AUTORIDAD NACIONAL DE LICENCIAS AMBIENTALES

COMUNICACIÓN
ACTO ADMINISTRATIVO

Referencia: Expediente: LAM5678
Asunto: Comunicación Resolución No. 00391 del 20/03/2018

Figura 2.5 Áreas de Influencia Indirecta y Directa Físico-biótica del proyecto

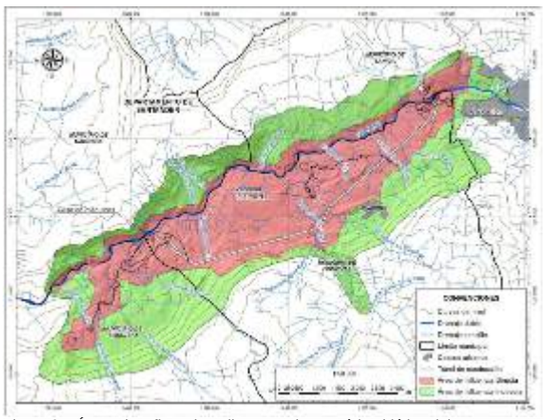
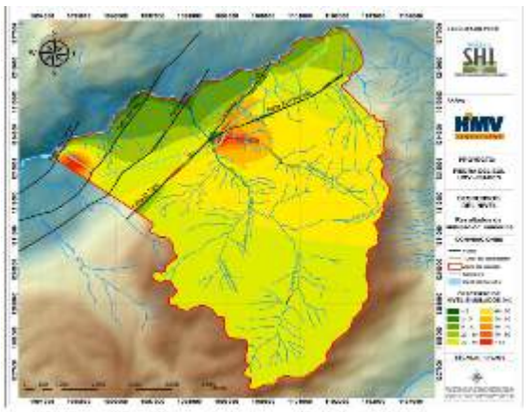
Para el componente hidrogeológico, las metodologías implementadas para la realización de los modelos son adecuadas. Sin embargo, en la caracterización hidrogeológica y en el ejercicio para el establecimiento del Área de Influencia Directa- AID, se evidencia que no fueron aplicadas con rigurosidad, es así que para el Área de Influencia Directa -AID no se estimó las extensiones en espacio, ni el tiempo de los impactos por la construcción del túnel, el tipo y la intensidad de abatimiento del recurso hídrico subterráneo, durante las distintas fases del proyecto, a partir del radio del cono de abatimiento generado por la construcción del túnel de 9,09 Km.

Además, una comparación entre la Figura 2.5 Áreas de Influencia Indirecta y Directa Físico-biótica del proyecto, presentado por la empresa en el capítulo 2, página 8 y la Figura 3.54 Zona de posible afectación del túnel de conducción. Escenario A (capitulo 3, página 139), muestra una incoherencia entre lo planteado como áreas de afectación en lo que respecta al recurso hídrico subterráneo. Se evidencia un análisis aislado y parcializado, excluyendo al casco urbano de Pinchote y la cuenca hidrológica de la quebrada La Pinchota del Área de Influencia Directa - AID, siendo estas, las áreas de mayor afectación por abatimiento de los niveles simulados.

Por lo anterior esta Autoridad considera que la metodología utilizada para llevar a cabo los modelos hidrogeológicos es adecuada. Sin embargo, existieron inconsistencias en la delimitación y justificación del área de influencia física del proyecto. En consecuencia, esta autoridad ratifica lo expuesto en la Resolución objeto de alzada.

Figura 1 Localización de Áreas de importancia para la Conservación de aves en al área de influencia del Proyecto Hidroeléctrico
Fuente: SIG ANLA.01/02/2018,

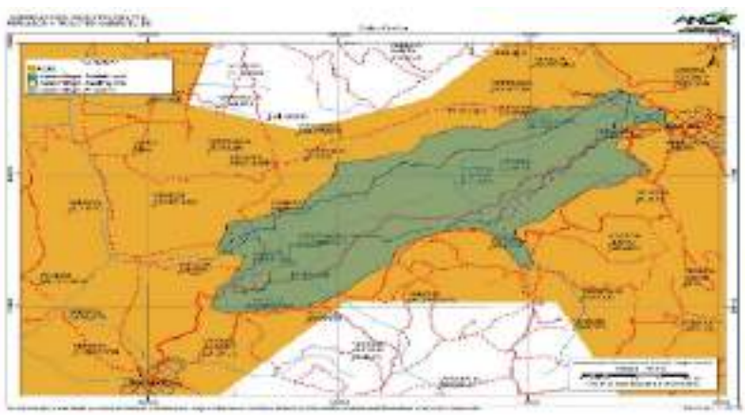
Por lo anterior, es dable señalar que la sociedad ISAGEN S.A. E.S.P no realizó un análisis que permita esclarecer cuales fueron los elementos técnicos que dan soporte a la definición del área de influencia, por lo que se considera que no da cumplimiento a lo establecido en el numeral 2.3 del artículo primero del Auto 2766 del 03 de septiembre del 2012, en relación a justificar técnicamente la determinación de la definición del Área Influencia Indirecta -AII del proyecto desde los componentes (…) y biótico (…), por tanto, esta Autoridad se reitera que el Área de Influencia del Proyecto no fue delimitada conforme a los Términos de Referencia HE-TER-1-01 ni de acuerdo a lo solicitado en el Auto 2766 del 2012.

Aunado a lo anterior, la ausencia de información en la caracterización biótica relacionada en las Áreas de Importancia para la Conservación de Aves – AICA, teniendo en cuenta que toda el área de influencia del proyecto se encuentra sobrepuesta al AICA CO074 (Bosques Secos del Valle del Río Chicamocha), establecida desde el 2008 y cuyo principal objetivo es determinar el estatus, la distribución y los requerimientos ecológicos de dos especies de aves endémicas del cañón del Chicamocha y críticamente amenazadas: el Cucarachero de Nicéforo (Thryothorus nicefori) y el Colibrí Ventricastaño (Amazilia castaneiventris)4, información de carácter relevante para el análisis de la caracterización y contenido del Estudio de Impacto Ambiental-EIA. También para dicha área se establecen endemismos a nivel de especie y subespecie, como el de Ortalis columbiana, Myiarchus apicalis, Momotus

Figura 2.5 Áreas de Influencia Indirecta y Directa Físico-biótica del proyecto.

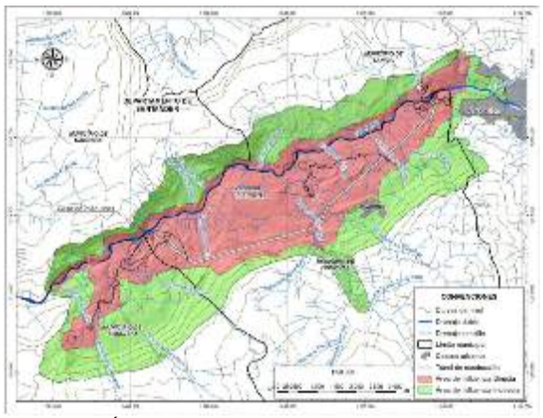
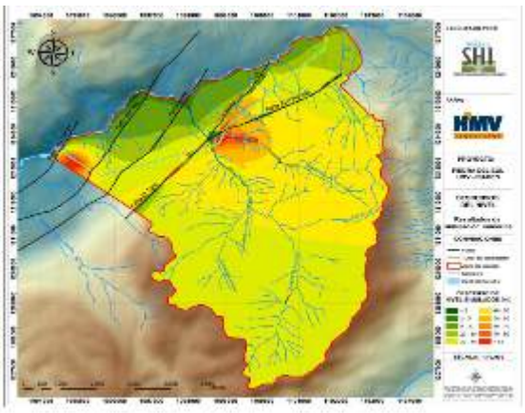
Para el componente hidrogeológico, no se estimó las extensiones en espacio, ni el tiempo de los impactos por la construcción del túnel, el tipo y la intensidad de abatimiento del recurso hídrico subterráneo, durante las distintas fases del proyecto, a partir del radio del cono de abatimiento generado por la construcción del túnel de 9,09 km.

Una comparación entre la Figura 2.5 Áreas de Influencia Indirecta y Directa Físico-biótica del proyecto, presentado por la empresa en el capítulo 2, página 8 y la Figura 3.54 *Zona de posible afectación del túnel de conducción. Escenario A* (capitulo 3, página 139), muestra una incoherencia entre lo planteado como áreas de afectación en lo que respecta al recurso hídrico subterráneo. Se evidencia un análisis aislado y parcializado, excluyendo al casco urbano de Pinchote y la cuenca hidrológica de la quebrada La Pinchota del área de influencia directa, siendo estas, las áreas de mayor afectación por abatimiento de los niveles simulados.

Figura 3.64 DHI para manantiales y quebradas y descensos simulados con el modelo numérico

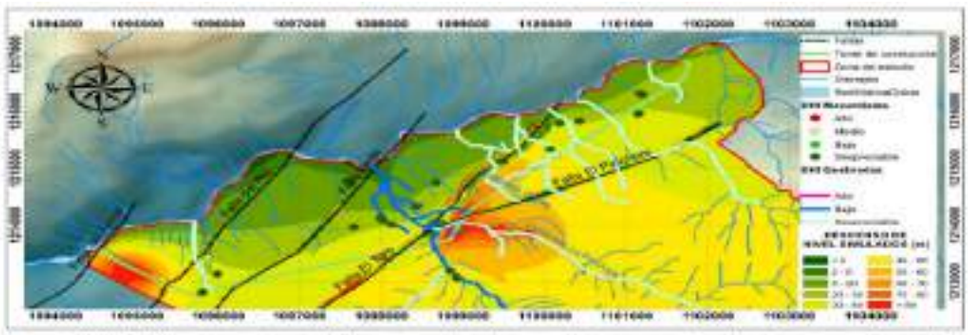
La comparación realizada en el documento (Figura 3.64; capitulo 3; página 156) y en el cual resalta la coherencia relativa entre el modelamiento numérico y el DHI, generando una alerta de monitoreo en la quebrada La Laja. Sin embargo, se evidencia ciertas incongruencias en el análisis comparativo. Por ejemplo: para la modelación matemática la mayor afectación por el abatimiento de niveles en la zona, se encuentra localizada en la confluencia de los sistemas de fallas de El Toro y El Pinchote, siendo la Quebrada La Pinchota, el drenaje con mayor afectación, mientras que el método DHI considera despreciable la afectación para este cuerpo de agua. Por otro lado, los manantiales se consideran de muy baja afectación (despreciable por utilizar el término propuesto) con la metodología DHI y en una zona con descensos entre 20 y 40 metros de abatimiento.

Figura 3.64 DHI para manantiales y quebradas y descensos simulados con el modelo numérico

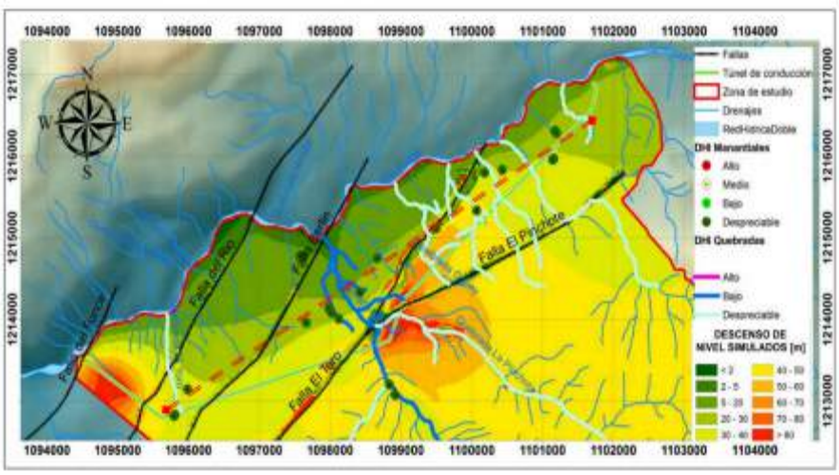
En relación con las variaciones del nivel freático la modelación numérica muestra un descenso en los niveles de 5 hasta 40 metros, sobre el corredor de descarga que conforman los manantiales inventariados y que son altamente sensibles a cualquier fluctuación por mínima que esta sea. Este impacto tendría un carácter irreversible si se tiene en cuenta la descripción presentada en el Estudio de Impacto Ambiental- EIA, por lo que su importancia estaría en crítico. Ahora bien, el análisis con el método DHI considera despreciable la afectación para los cuerpos de agua y los manantiales, por lo que la importancia de este impacto estaría como bajo a muy bajo. Razón por la cual, esta Autoridad no encuentra coherencia en los resultados presentados.

Figura 2.5 Áreas de Influencia Indirecta y Directa Físico-biótica del proyecto.

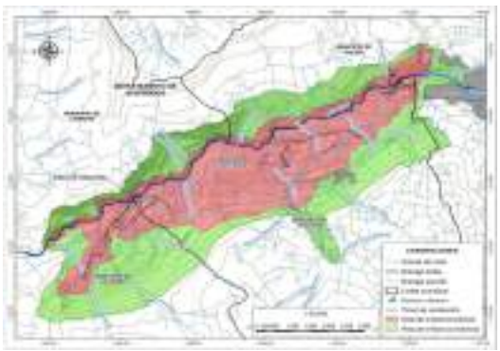
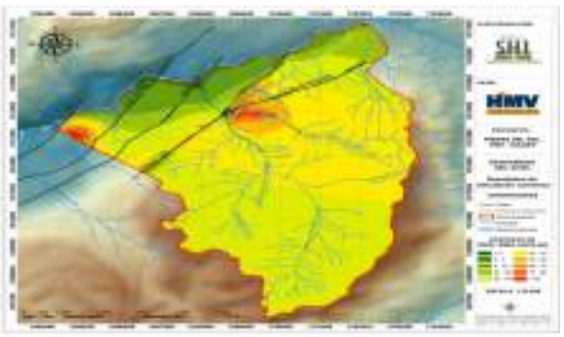
Además, una comparación entre la Figura 2.5 *Áreas de Influencia Indirecta y Directa Físico-biótica del proyecto*, presentado por la empresa en el capítulo 2, página 8 y la Figura 3.54 *Zona de posible afectación del túnel de conducción. Escenario A* (capitulo 3, página 139), muestra una incoherencia entre lo planteado como áreas de afectación en lo que respecta al recurso hídrico subterráneo. Se evidencia un análisis aislado y parcializado, excluyendo al casco urbano de Pinchote y la cuenca hidrológica de la quebrada La Pinchota del área de influencia directa, siendo estas, las áreas de mayor afectación por abatimiento de los niveles simulados.
